島根原子力発電所で発生した火災に関する立入調査結果（第2回）

令和6年11月29日

島根県防災部原子力安全対策課

島根原子力発電所で発生した火災に関する立入調査結果（詳細）

4月30日の火災発生時における迷走電流経路（推定）

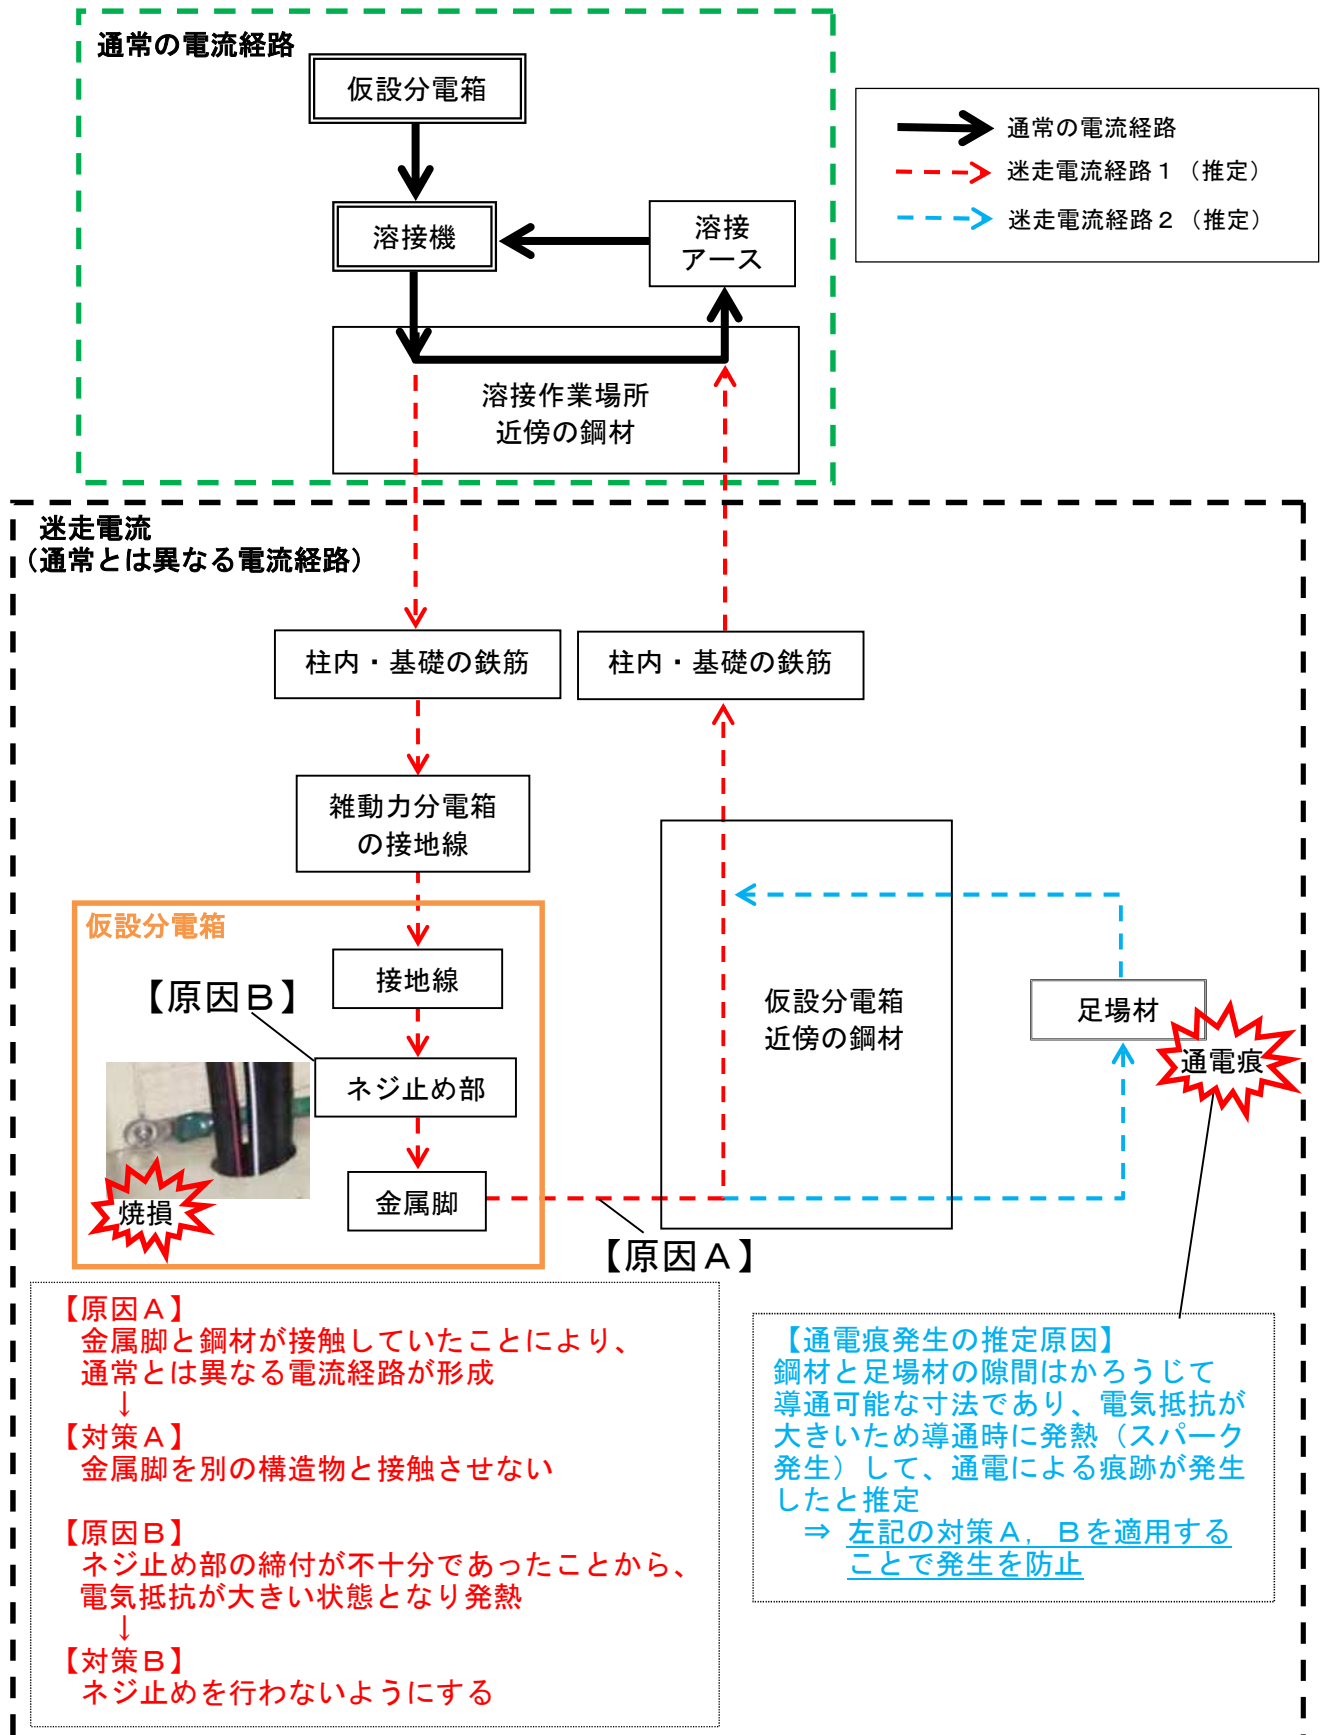
仮設分電箱の金属脚が隣接する鋼材に意図せず接触していたことで、通常の溶接電流経路とは異なる電流経路が形成（迷走電流が発生）

仮設分電箱内のアース線に迷走電流が流れたことに加え、アース線端部のネジ止め部の締付が不十分であったことから、電気抵抗が大きい状態となり、当該箇所が発熱してプラスチック製の仮設分電箱が焼損

仮設分電箱の金属脚を別の構造物に接触させない

アース線端部のネジ止めを行わないようにする

<焼損した仮設分電箱現品、金属製の仮設分電箱（サンプル）>

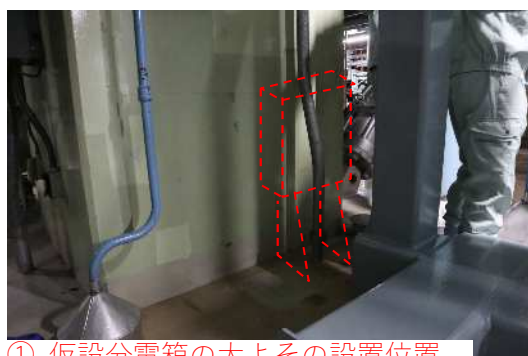
- ・上記の対策内容は、応急処置の位置づけで５月８日に構内常駐の全協力会社へメールで先に周知しており、工事管理仕様書の改正にあたっては、事前に構内常駐の全協力会社を対象とした説明会を行い、改めて対策内容を周知・教育していることを確認した。
- ・仮設分電箱内アース線やアース線端部のネジ止め部（固定箇所）の役割について現品をもとに説明を受け、当該ネジ止め部は接地を目的としたものではなく、上流の雑動力分電盤から引き込んだアース線１本を固定することのみを目的としたものであり、今回の対策により当該ネジ止め部からアース線を取り外しても構造上・機能上は問題ないことを確認した。

- ・火災発生リスク低減の観点から、更なる対策として仮設分電箱をプラスチック製から金属製へ順次取替えている旨の説明を受けると共に、プラスチック製・金属製それぞれの仮設分電箱のサンプル及びサンプル内部のアース線・ブレーカー等の配線を確認した。
また、既に１号機・２号機・３号機の発電所本館建物及びその周辺で工事作業に使用する仮設分電箱は全て金属製へ取替え済みであり、敷地内のその他箇所（協力会社の事務所内、コンクリートプラントなどの計１０箇所程度）も今月（１０月）中には取替え完了予定であることを確認した。

迷走電流の推定経路（別添の顛末書より抜粋し、赤丸部と①～④を追記）

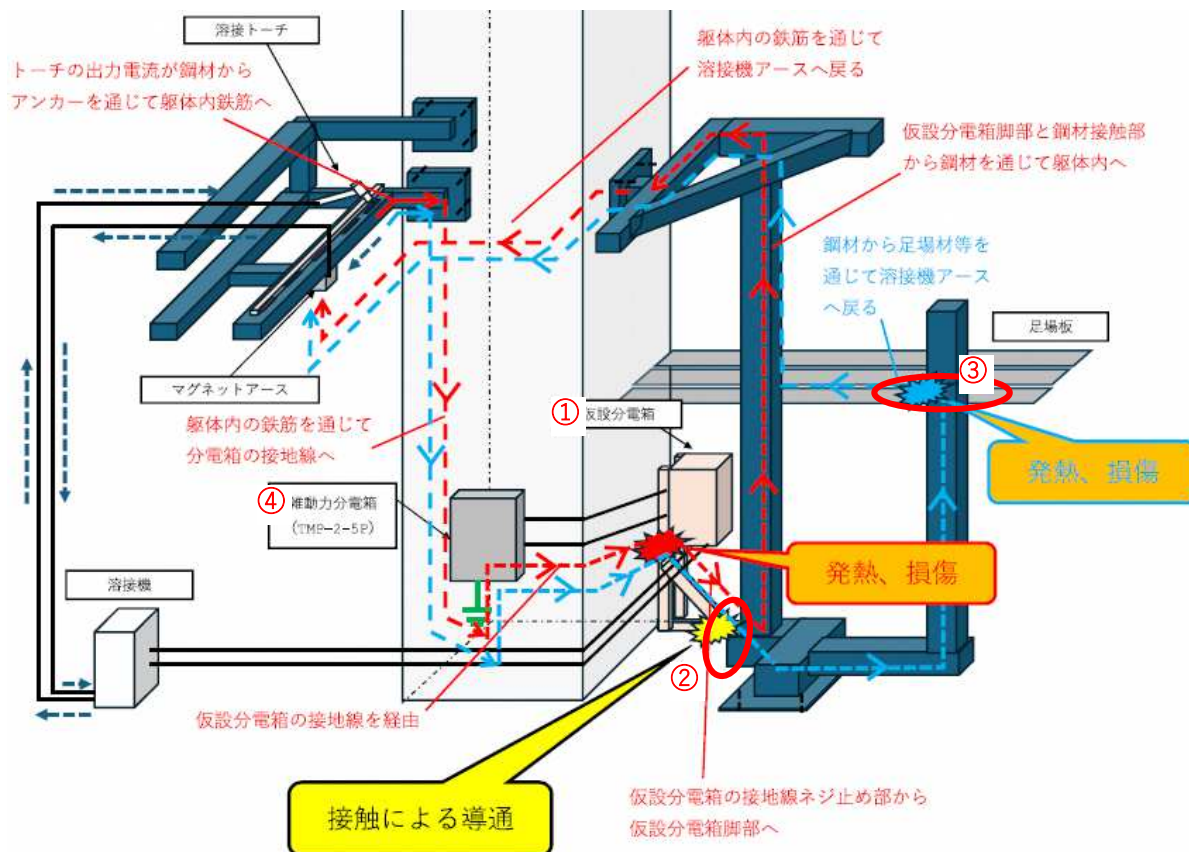
- ・ 4月30日に火災が発生した現場（2号機タービン建物2階復水器室：管理区域内）の状況を確認し、現場の鋼材、柱、雑動力分電箱、仮設分電箱など、火災発生当時の溶接作業や本件火災に関わる機器・構造物の位置関係が、顛末書等による報告どおりであることを確認した。
- ・ 火災発生当時に溶接作業を行っていた溶接アース（マグネットアース）の設置箇所や、同じ仮設分電箱の金属脚を介した迷走電流によってスパークが発生したと推定される箇所も現場で確認し、溶接作業に関わる機器・構造物との位置関係は、顛末書等による報告どおりであることを確認した。

① 仮設分電箱の大よその設置位置
(撤去済のため点線)

② 金属脚と鋼材の接触箇所（赤丸部）

③ スパーク痕の確認箇所
(赤丸部：仮設の足場板は撤去済)

④ 雑動力分電箱（上流）

- ・工事元請（協力会社）の報告書や中国電力自身の原因調査結果をもとに、意図しない電流（迷走電流）の経路や火災発生時の現場の問題点を分析・整理した上で、迷走電流による火災を防止するため、顛末書に記載のとおり仮設分電箱の金属脚が別の構造物に接触しないよう配置すること、アース線端部のネジ止めを行わないようにすることを再発防止対策として策定していることを確認した。
- ・今回の事象を踏まえて6月28日付で工事管理仕様書を改正し、工事用電源や仮設分電箱などの作業用分電盤に係る要求事項として以下を追加していることを確認した。
 - － 分電盤使用前に金属製の構造物と接触していないことを確認する。なお、作業環境から接触する可能性がある場合は、接触箇所付近へゴム板を設置する等の絶縁対策を行う。
 - － 分電盤は火災防止対策として金属製とする※。
